**ZIE BIJZONDERE  
VOORWAARDE(N)**

opdrachtgever:  
Sophie Van Landuyt  
werfadres:  
Keizer Karellaan 177, 9000 Gent

**APPARTEMENT K.Karel**  
FASE 1 VOORONTWERP  
NT-2  
6

AANZICHT **ACHTERGEVEL** BESTAANDE TOESTAND

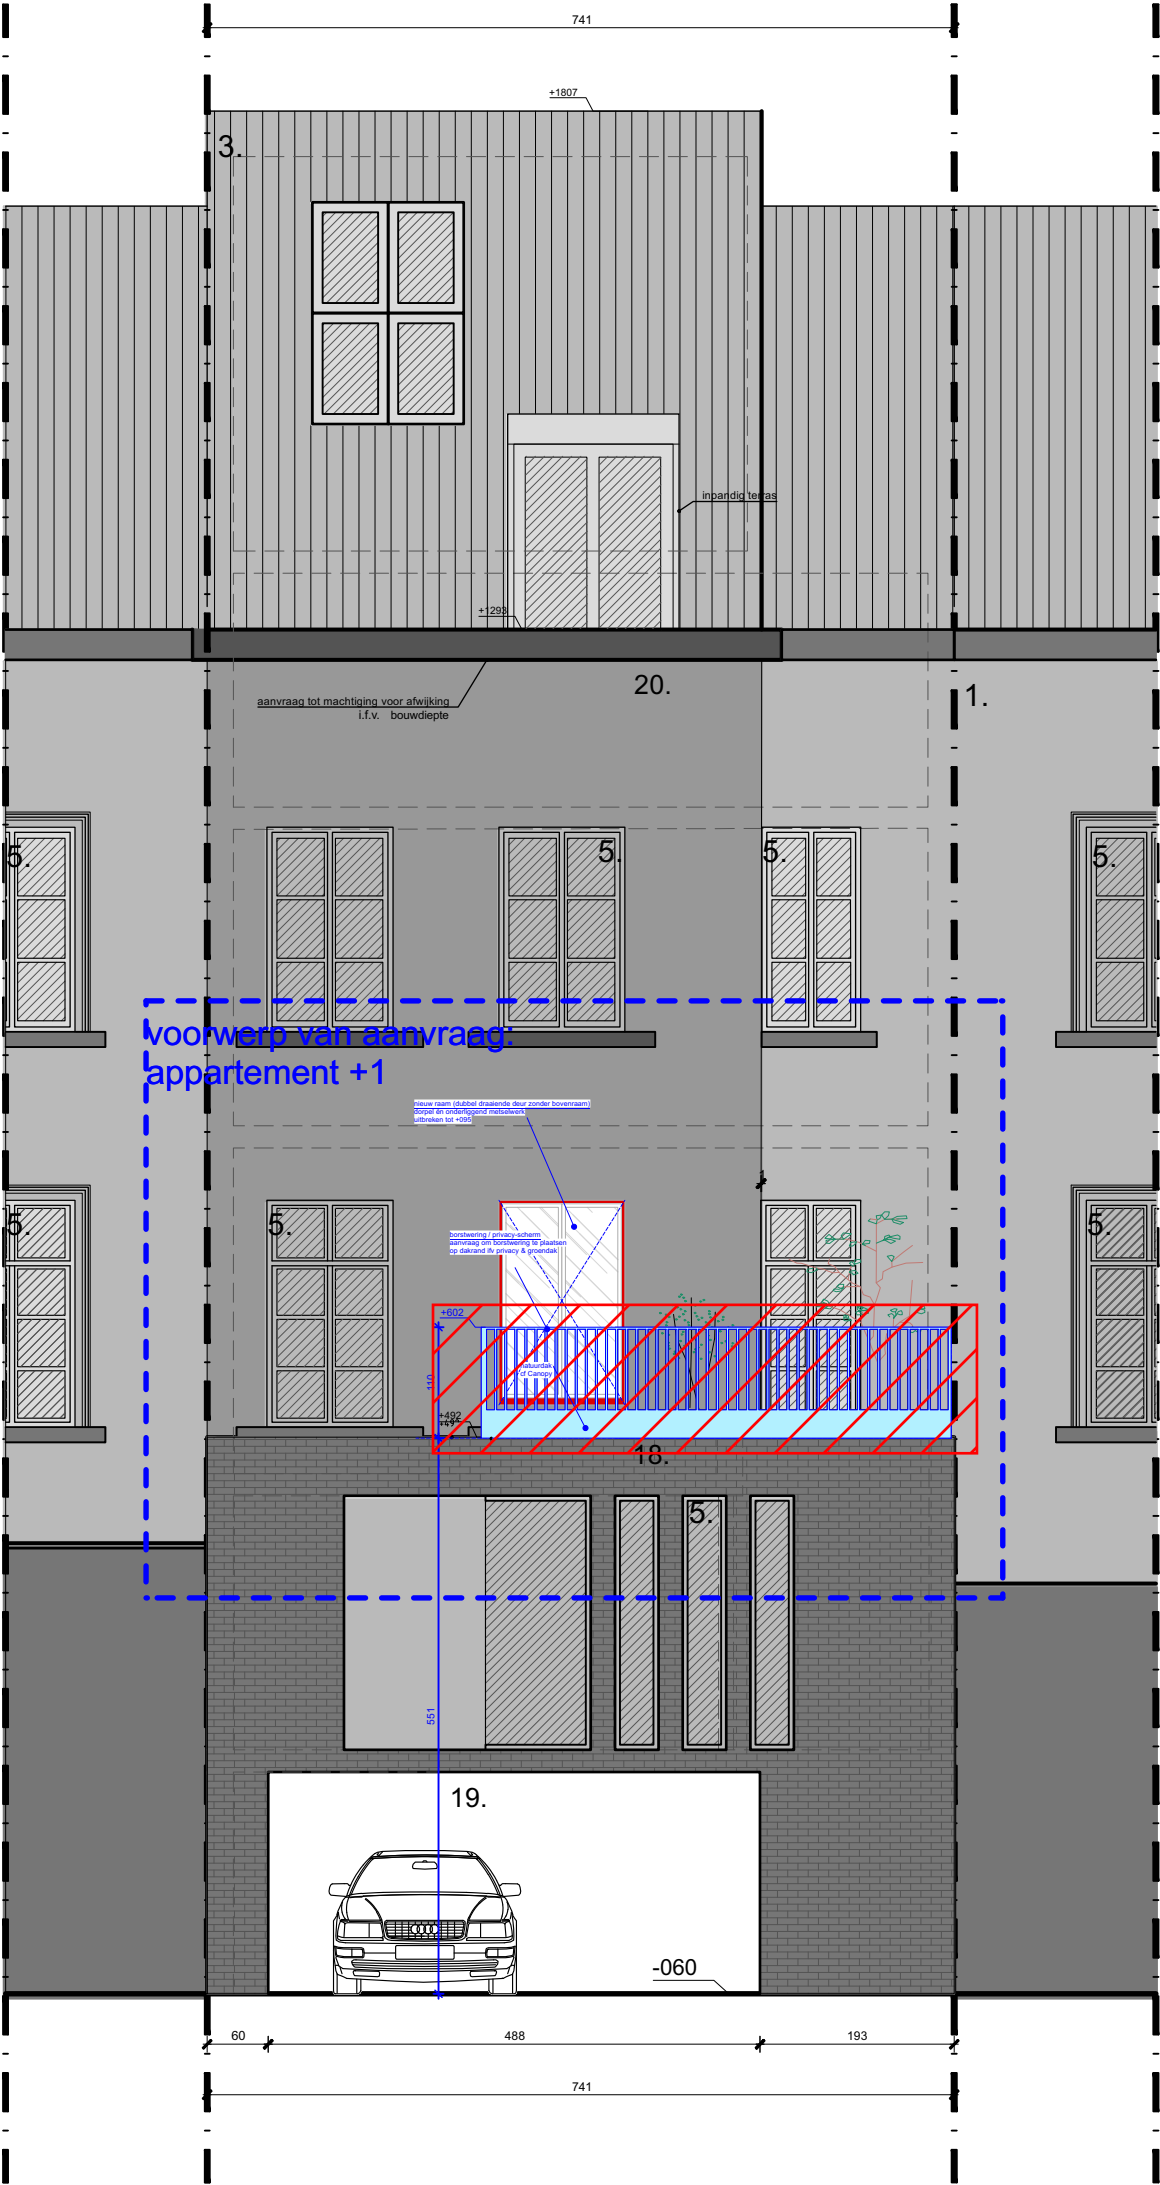
## Uitgesloten uit de vergunning

De balustrade ter hoogte van de linker en achterste perceelsgrens alsook het rechter deel grenzend aan het groendak uitgesloten uit de vergunning.

# Balustrade

Er mag enkel een balustrade voorzien worden ter hoogte van het dakterras (diepte 1,4m)

## Groendak

De zone voorzien als intensief groendak dient als ontoegankelijk groendak ingericht te worden en kan niet in gebruik genomen worden als dakterras.
